**17-05401**  
Antrag (öffentlich)

**Änderungsantrag zu TOP 5, Vorl. 17-05197: Baugenehmigung  
"Erweiterung und Umbau des Georg-Eckert-Campus, Celler Str. 3,  
Freisestr. 1"**

Anlagen: Alternativentwurf Villa Bülow, Stand 8.09.2017

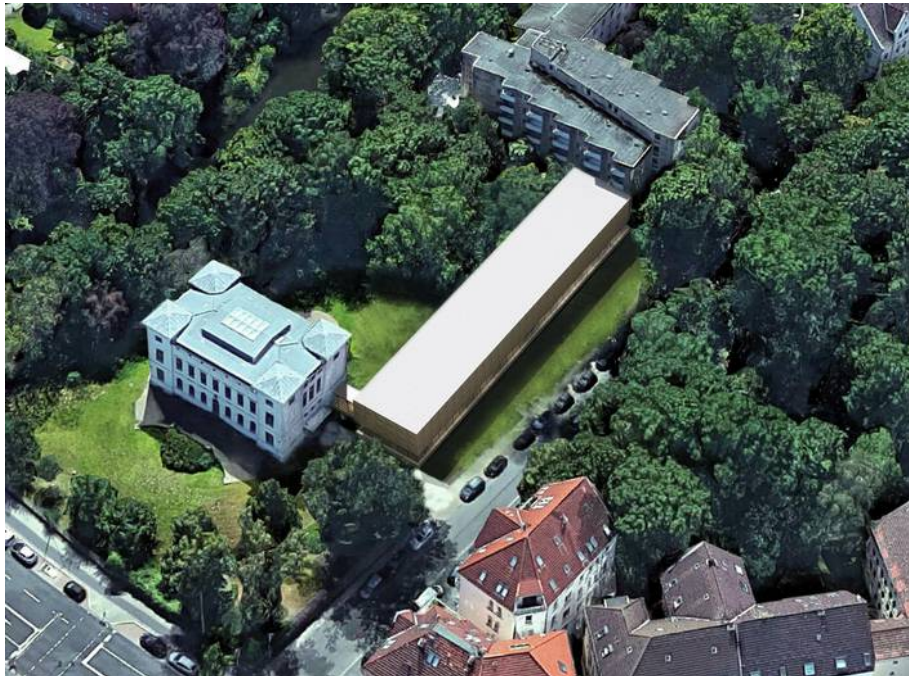
Dieser Erweiterungsbau stellt sich in städtebaulicher, denkmalpflegerischer und naturschutzfachlicher Hinsicht als problematisch dar.

Seine Platzierung in unmittelbarer Nähe zur Villa von Bülow beeinträchtigt die mit dem klassizistischen Bauwerk verbundene Parkanlage.

Die Freisestraße würde vom Park völlig abgeriegelt. Ein großer Teil des wertvollen Baumbestands im Westteil des denkmalgeschützten Villengartens müsste weichen.

Die Villa selbst soll mit einem Gang an den Erweiterungsbau angeschlossen werden und verliert damit ihren Charakter als freistehender Bau - und damit wohl auch das, was dieses Baudenkmal derzeit ausmacht..

Die Planung bildet einen starken – und möglicherweise unzulässigen – Eingriff in die Belange des denkmalgeschützten Park und des Baudenkmal Villa von Bülow.

Weiterhin ist zu bezweifeln, ob die Belange des Naturschutzes – insbesondere von in der Umgebung vorkommenden Rote-Liste-Arten wie Fledermäusen – bei der Aufstellung des Bebauungsplanes ausreichend berücksichtigt wurden.

Der Alternativvorschlag zeigt eine denkmalverträglichere Lösung. Er geht von einer völligen Beseitigung des unmaßstäblichen und energetisch wie entwerflich veralteten Schwesternwohnheims aus. An seiner Stelle soll ein 5-geschossiger Erweiterungsbau mit Unter- und Staffelgeschoss für das Georg-Eckert-Instituts errichtet werden.

Für eine Direktverbindung zwischen dem Altbau (Villa Bülow) und der Erweiterung wäre ein leicht geschwungener Verbindungsgang auf der Ebene der Untergeschosse vorzuschlagen. Dieser könnte teilweise nach oben hin verglast werden. .
